Technische Information

Modell	Gruppe	Progressiv Nr.	Kampagne Nr.	Datum
F430 F430 SPIDER	1	1675	290	September 2008

Betreff: Neue Auspuffrohrendstücke.

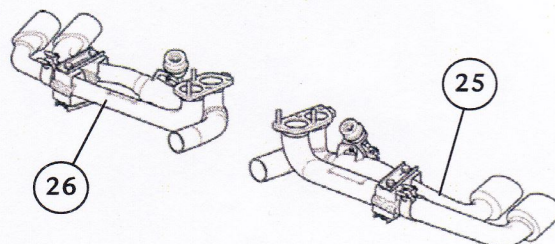
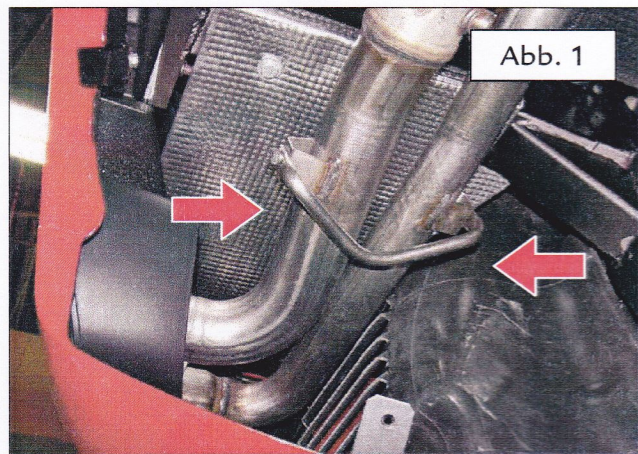
VERALTETE LÖSUNG

Gültige Lösung
bis Assembly Nr. 78063

NEUE LÖSUNG

Gültige Lösung
ab Assembly Nr. 78064

- Beschreibung:** Montage von neuen Auspuffrohrendstücken mit doppeltem Verstärkungsbügel und Rückhalteschelle auf äußerem Rohr.
- Grund:** Technische Verbesserung.
- Normen Ersatzteile:** Es werden nur die in der Tabelle "NEUE LÖSUNG" angegebenen Komponenten bearbeitet.

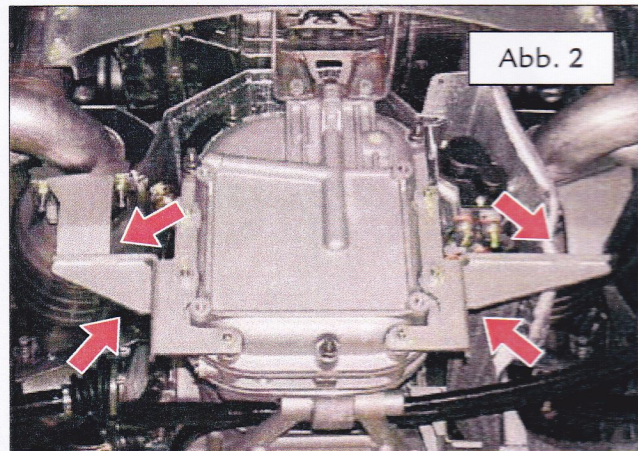
- Bruch auch von nur einem (rechts oder links) der Befestigungsbügel der Rohre (Abb. 1).

- Bruch auch von nur einem (rechts oder links) der Haltebügel der Katalysatoren (Abb. 2).

Die Aktualisierung besteht darin, dass die alten Auspuffrohre zusammen mit den zugehörigen Haltebügel der Katalysatoren (Abb. 2) durch die eigens entwickelten Komponenten des "Kits Auspuffblenden rechts-links" Code Nr. **70001356** ersetzt werden (Abb. 3).

Abb. 3

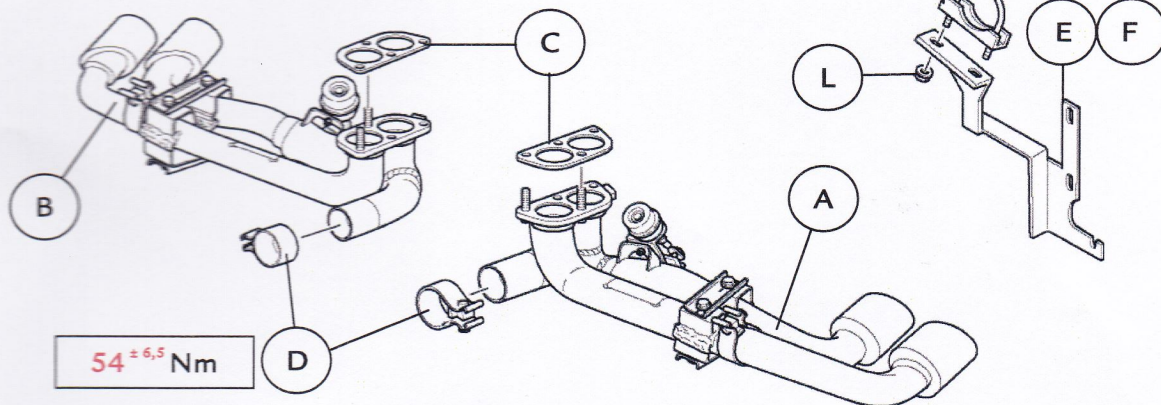
Kit Auspuffblenden rechts - links Nr. **70001356**

A) Auslassrohr links	Zeichn. Nr. 231543	Anz. 1
B) Auslassrohr rechts	Zeichn. Nr. 231542	Anz. 1
C) Dichtung	Zeichn. Nr. 177612	Anz. 2
D) Schelle	Zeichn. Nr. 185307	Anz. 2

E) Haltebügel Katalysator rechts	Zeichn. Nr. 223143	Anz. 1
F) Haltebügel Katalysator links	Zeichn. Nr. 223144	Anz. 1
G) Bügel	Zeichn. Nr. 215058	Anz. 2
H) U-Bolzen	Zeichn. Nr. 216085	Anz. 2
L) Mutter EAUF M8 x 8	Zeichn. Nr. 14058519	Anz. 4

Anders als im Abschnitt B7.09 - “Einstellung Auspuffanlage” des Werkstatthandbuchs angegeben, ist der Anzugsmoment der Schelle Torx Zeichn. Nr. 185307 (D - Abb. 3) zur Befestigung des Auspuffs am Katalysator jetzt mit **54 ± 6,5** Nm vorgeschrieben (zuvor 43 Nm).
